Alternative de passage proposée par la commune de Florange pour la liaison A30-A31Nord

RECENSEMENT SOMMAIRE DES ENJEUX ET CONTRAINTES DE L'ALTERNATIVE DE PASSAGE PROPOSÉE PAR LA COMMUNE DE FLORANGE POUR LA LIAISON A30-A31NORD PASSANT PAR HAYANGE-FLORANGE EN LIEU ET PLACE DE L'EMPLACEMENT RÉSERVÉ SUR LA COMMUNE DE FLORANGE.

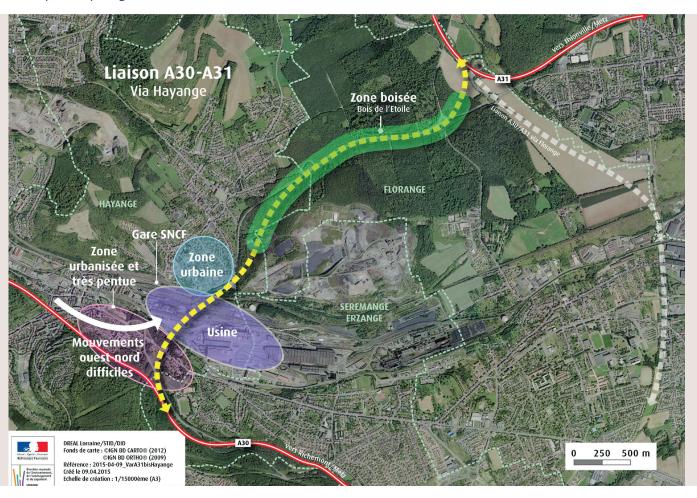
La mise à 2x3 voies de l'A3o s'accompagne des contraintes inhérentes à un élargissement par l'extérieur d'une infrastructure à 2x2 voies qui sont essentiellement des difficultés liées à la reconstruction et/ou l'élargissement des ouvrages existants. Dans cette variante, l'élargissement de l'A3o devra se poursuivre sur environ 5 km supplémentaires par rapport la variante par Florange, trois échangeurs seront alors à reprendre.

La création d'un nœud autoroutier au droit de l'échangeur permettant la desserte d'Hayange Centre nécessite de prendre en considération des contraintes topographiques importantes au sud et une urbanisation dense au nord. Dès lors les emprises disponibles pour insérer un nœud autoroutier complet permettant le maintien de la desserte locale sont insuffisantes. En effet, les mouvements de l'A30 depuis l'ouest vers le nord, aujourd'hui inexistants devront être permis par ce nouveau nœud autoroutier qui s'inscrit dans un relief marqué dans une zone fortement urbanisée. La desserte locale pourrait alors être reportée sur les échangeurs précédent et suivant, accroissant le trafic sur la voirie urbaine locale.

Après un passage à flanc de coteau, la variante autoroutière proposée devra disposer d'un viaduc de grande longueur pour enjamber la vallée de la Fensch.

Les difficultés relatives à la réalisation de ce viaduc sont nombreuses, en particulier l'implantation des piles dans une vallée fortement urbanisée avec des nuisances importantes pour les riverains: les nuisances sonores d'ouvrages en hauteur peuvent être plus difficilement atténuables que celles imputables à des infrastructures en déblais. Les impacts d'un tel viaduc sur le paysage sont considérables avec des covisibilités sur l'ensemble de la vallée.

Le tracé enjamberait ensuite la voie ferrée, jouxterait des habitations de Hayange au niveau de la Cité de Tivoli, puis traverserait la forêt domaniale de Florange le long de la RD13.

La connexion à l'A31 au niveau de l'échangeur de l'Étoile nécessiterait alors la création d'un nœud autoroutier ayant pour double fonction la répartition des flux autoroutiers et la desserte locale de la RD653, notamment jusqu'à l'Europort d'Illange.
